PARERI TECNICI AI CONTRIBUTI PERVENUTI SUL RAPPORTO AMBIENTALE E SUL DOCUMENTO DI PIANO

Comune di Carobbio degli Angeli
Valutazione ambientale strategica del Piano di Governo del Territorio

TAVOLA DP/2.2 – tavola delle previsioni di piano – sistema dell'urbanizzato

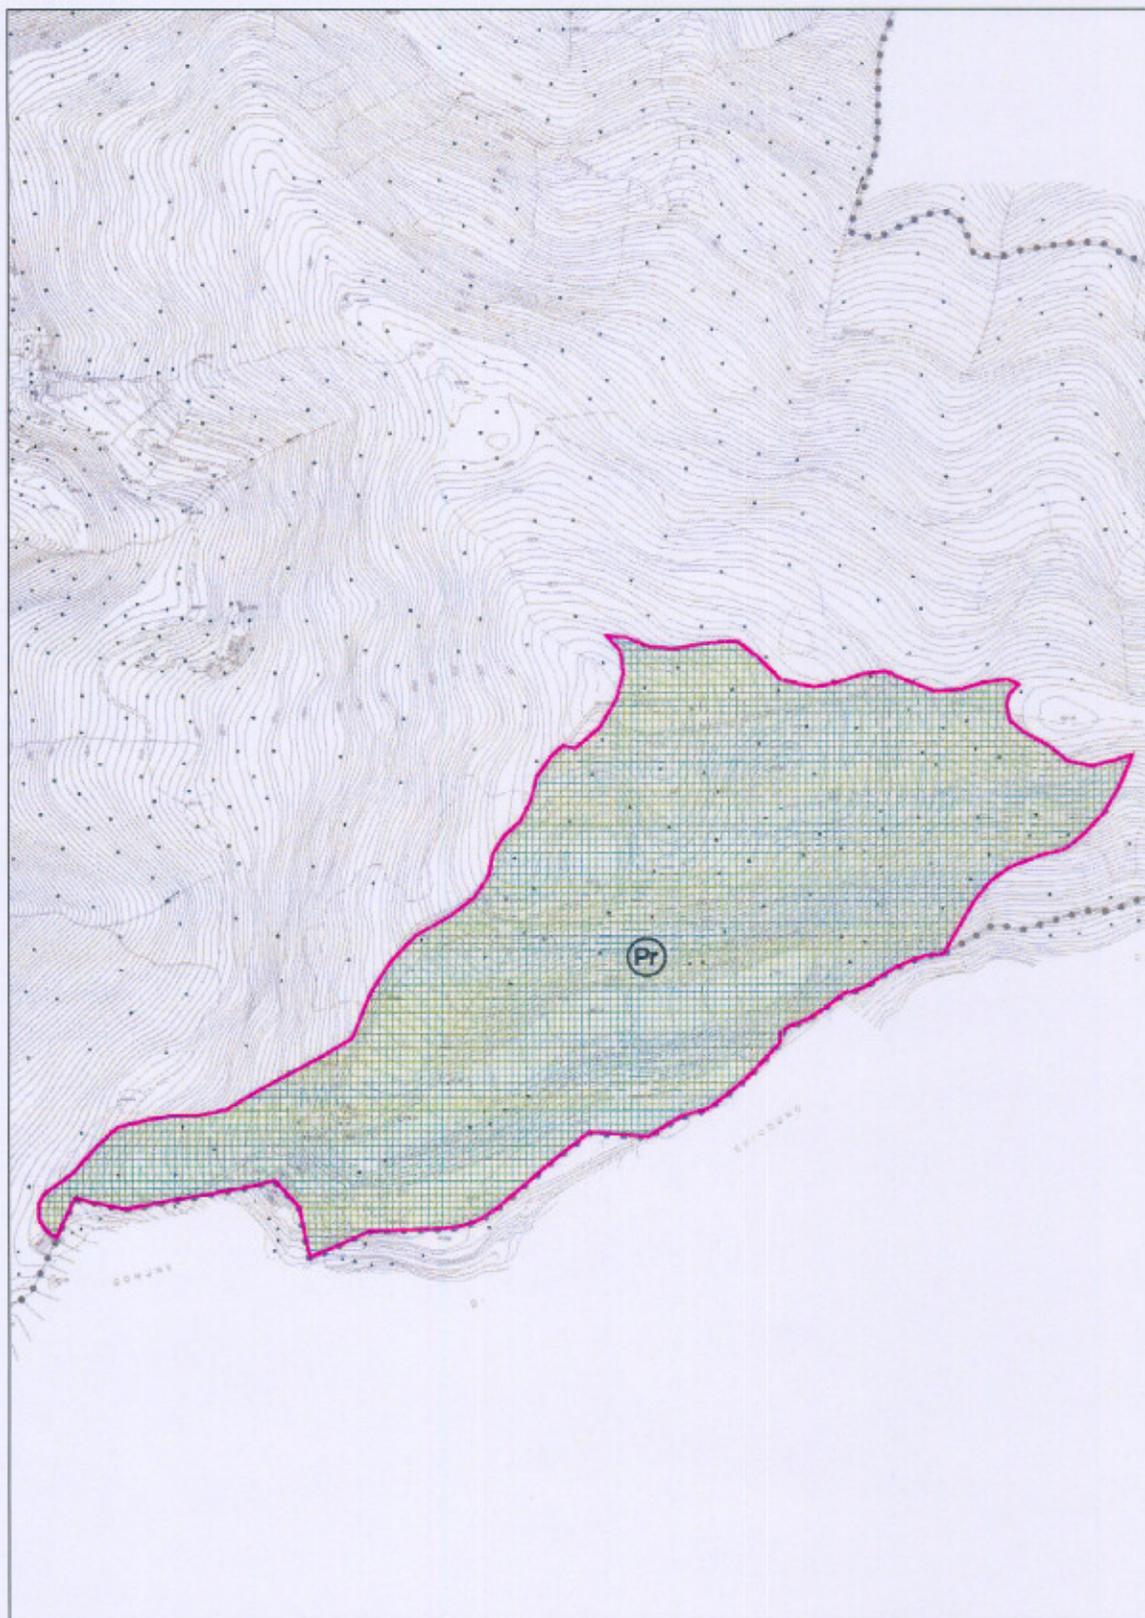
Si chiede che:
il perimetro dell'area interessata dal Golf club La Rossera, classificata dal Documento di Piano come "verde per attrezzature sportive private", venga rettificato, in quanto sono state stralciate aree che di fatto sono impiegate e connesse a tale funzione.

Si prende atto della richiesta formulata, rettificando adeguatamente il perimetro della proprietà.
Le previsioni/prescrizioni urbanistiche relative all'Ambito considerato verranno determinate dal Piano dei Servizi del PGT.

TAVOLA DP/2.2 – tavola delle previsioni di piano – sistema dell'urbanizzato

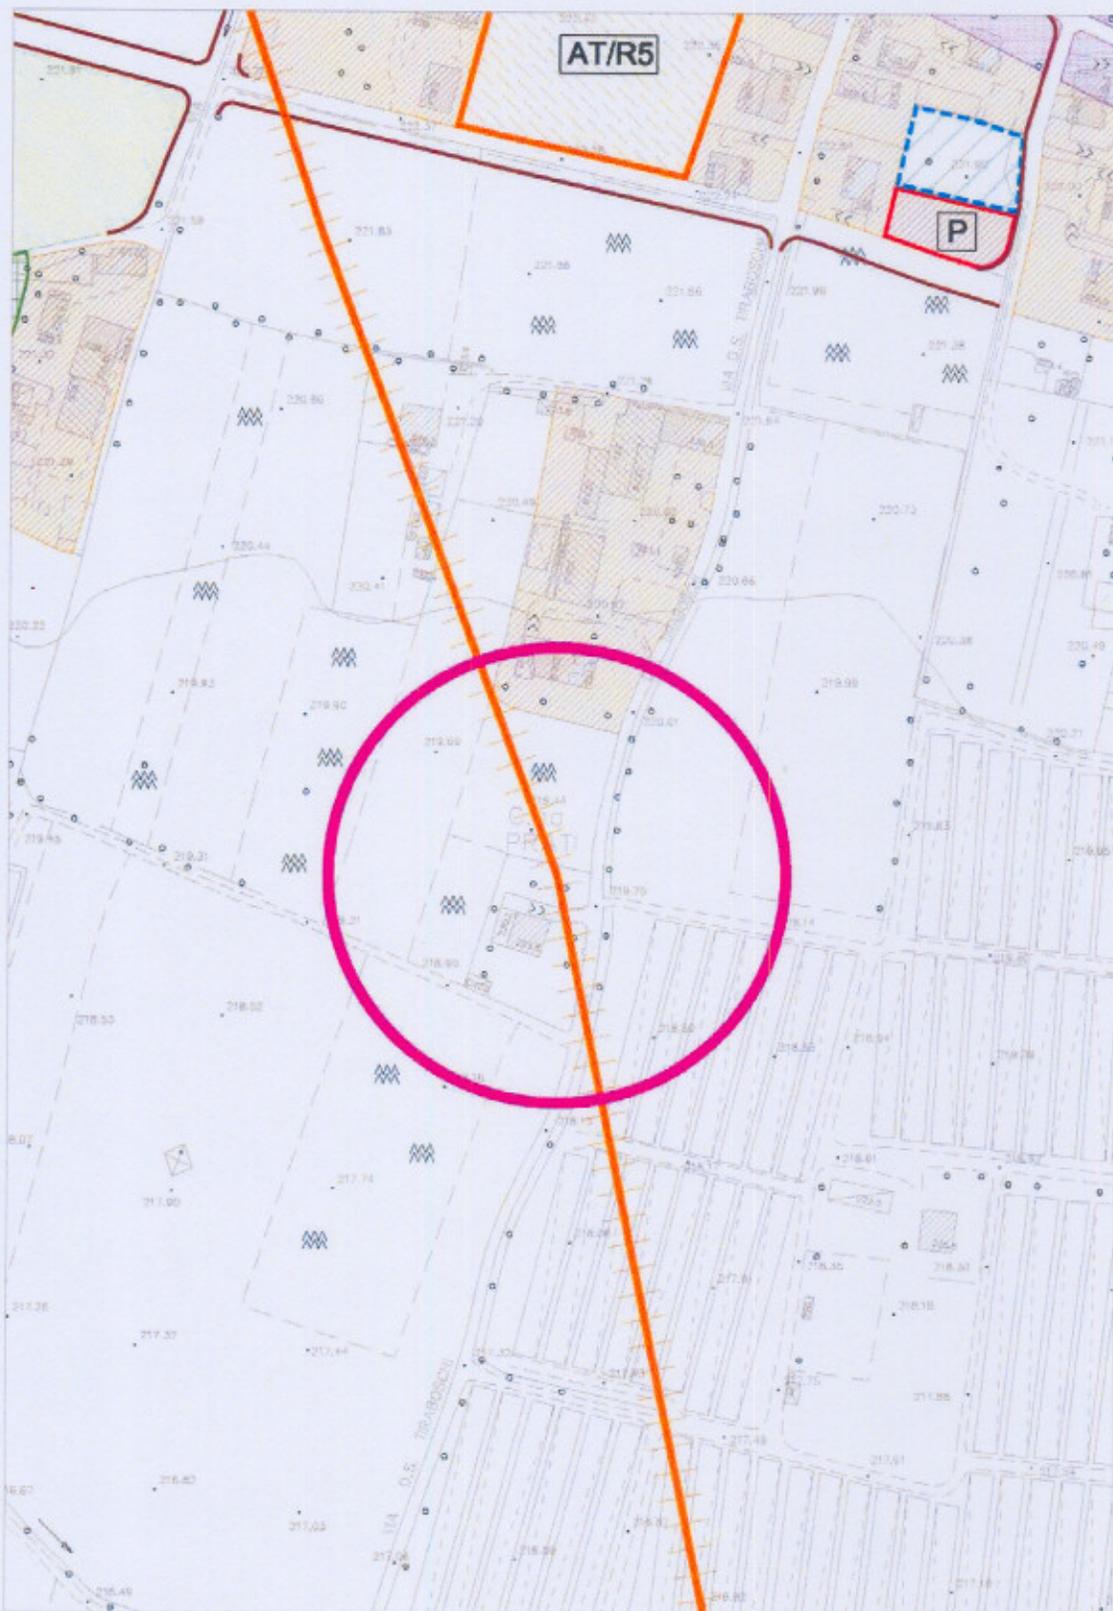
- venga rimosso il raccordo ferroviario, volto a collegare la ferrovia Bergamo-Brescia con la Cascina Galliziola;
- venga modificato il tracciato medesimo, localizzandolo in una zona dove arreca meno danni alle abitazioni e alle coltivazioni;
- l'Amministrazione Comunale si opponga a quanto previsto dal PTCP della Provincia di Bergamo affinché possa trovare altre soluzioni.

La previsione del tracciato del raccordo ferroviario di collegamento tra la linea Bergamo-Rovato ed il comparto destinato a "insediamenti produttivi d'interesse provinciale di completamento e/o nuovo impianto" discende da una previsione del PTCP della Provincia di Bergamo che il PGT è tenuto a recepire. Al riguardo peraltro si fa presente che l'Amministrazione comunale ha presentato il 17 dicembre 2008 istanza di Variante al PTCP, chiedendo espressamente la soppressione o lo spostamento del suddetto tracciato.

Tale istanza verrà opportunamente reiterata in occasione della Variante al PTCP stesso che la Provincia ha dichiarato - anche a mezzo stampa - di voler promuovere a breve scadenza.

Ciò evidenziato, si richiama in questa sede l'art. 12 delle Modalità attuative del Documento di Piano del PGT, che espressamente subordina l'efficacia della previsione di PTCP all'approvazione - da parte della Provincia - del progetto esecutivo del richiamato tronco ferroviario.

TAVOLA DP/2.2 – tavola delle previsioni di piano – sistema dell'urbanizzato

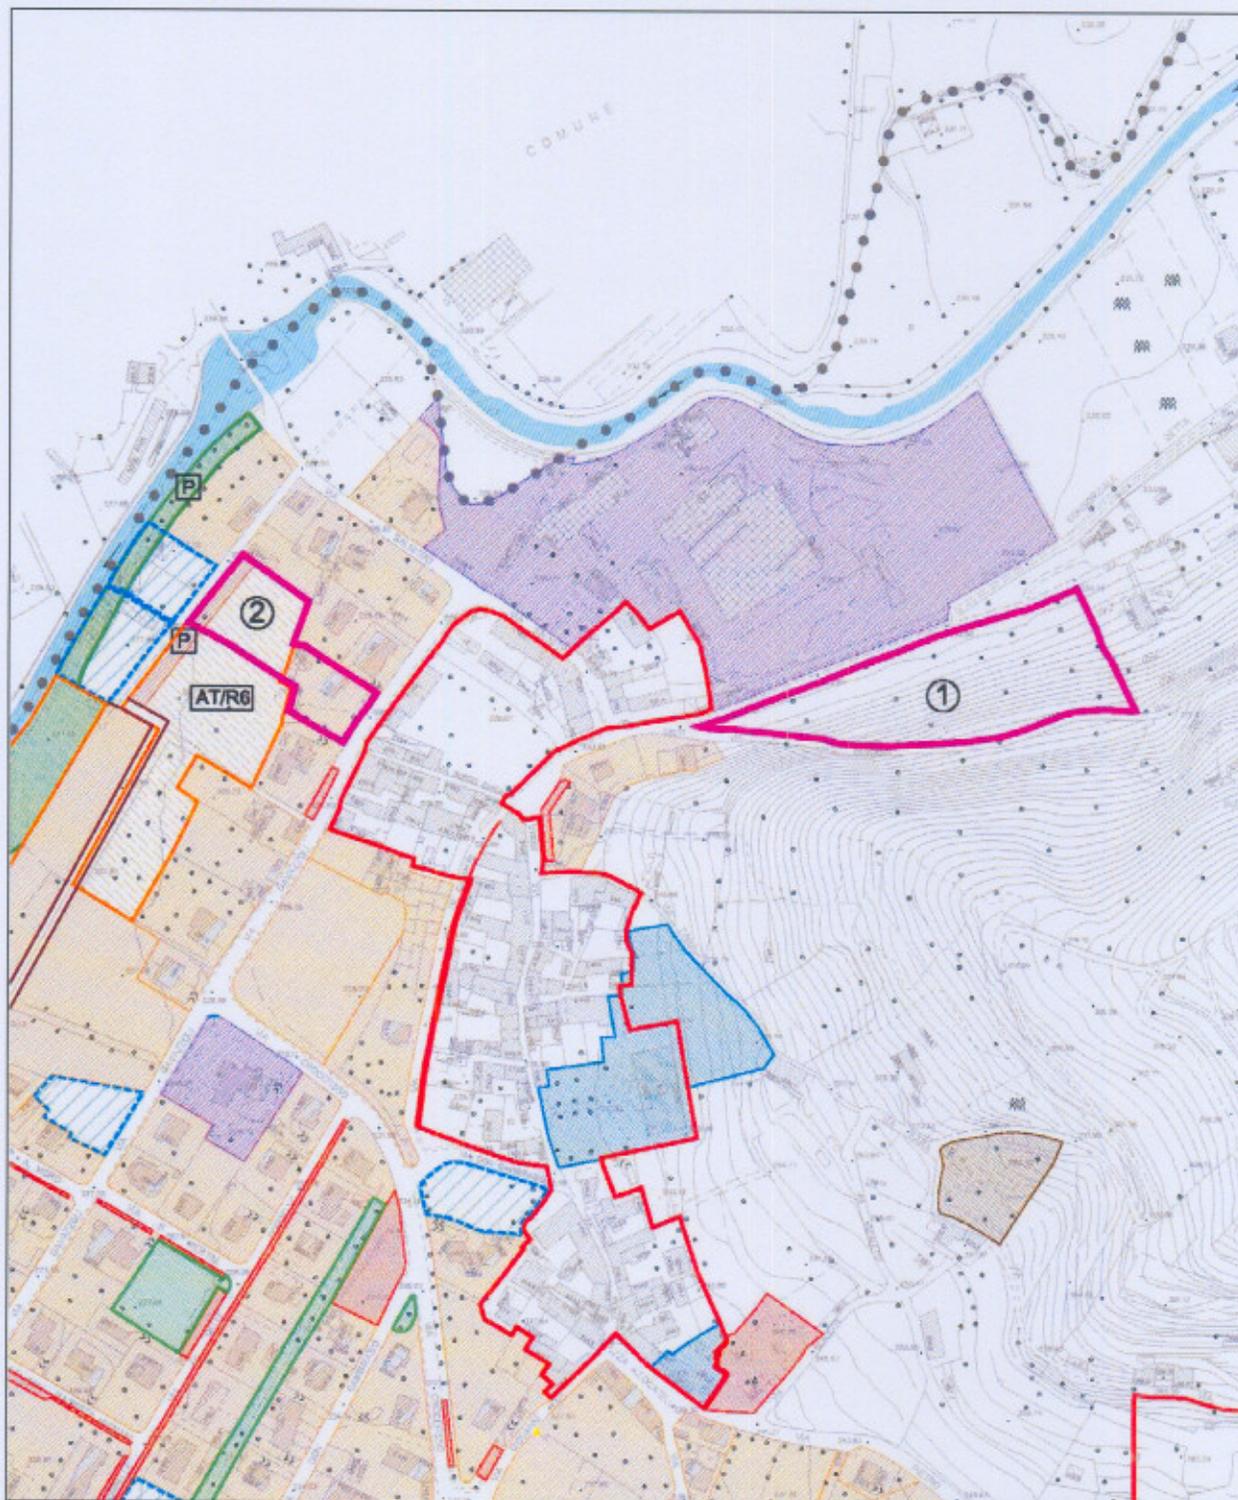
- 1) venga data la possibilità di ampliare un piccolo locale esistente in via Mossani (contraddistinto dai mappali 2344 e 2345), al fine di consentire lo stoccaggio di mezzi e materiali di un'area di oltre 10.000 mq;
- 2) venga considerata come unico lotto di completamento la proprietà, sita in via Gavazzoli (contraddistinta dai mappali 653 e 853), che ricade in parte nell'Ambito di trasformazione "AT/R6" ed in parte in tessuto urbano consolidato a destinazione prevalentemente residenziale.

- 1) *ampliamento locale (mapp. 2344-2345)*
si prende atto della richiesta formulata, evidenziando che la regolamentazione delle possibilità d'intervento sul patrimonio edilizio esistente nel "Sistema ambientale" sarà oggetto di specifica regolamentazione in sede di Normativa tecnica del Piano delle Regole;

- 2) *accorpamento aree edificabili (mapp. 653-853)*
 - lo sviluppo urbanistico/edificatorio delle aree libere comprese tra via Gavazzoli ed il fiume Cherio è subordinato a preliminare pianificazione attuativa, stante la necessità di dotare il sito di un corretto livello di infrastrutture ed urbanizzazioni (strade, parcheggi pubblici e - per il finitimo ambito AT/R1 - anche un vasto compendio di verde pubblico a protezione/valorizzazione dell'asta fluviale);

- la difficoltà connessa alla promozione/approvazione di Piani attuativi, relativamente ai quali non dovesse essere possibile ottenere l'adesione di tutte le proprietà coinvolte, è superabile applicando l'art. 3.5 delle Modalità attuative del Documento di Piano, che delegano la Giunta municipale a verificare la compatibilità di operare per ambiti stralcio;

- l'edificabilità assegnata al comparto tiene conto della sostenibilità del Documento di Piano in termini di dimensionamento complessivo (sostenibilità riconosciuta nel merito anche dal Settore Ambiente della Provincia di Bergamo con nota pervenuta l'11 gennaio 2013). Ciò premesso, stanti gli stralci richiesti (ed accettati) degli Ambiti di trasformazione residenziale "AT/R4" (istanza n. 11) ed "AT/R5" (istanze n. 9 e n. 14), si rileva che le quote di edificabilità connessa potranno essere spalmate - in sede di stesura definitiva del Documento di Piano - sulle restanti aree residenziali (sia di trasformazione che di completamento), incrementando parzialmente le relative capacità edificatorie. Va in ogni caso precisato che il dato del dimensionamento residenziale definito (n. 1.144 nuovi abitanti all'anno 2020) non dovrà essere sostanzialmente modificato.
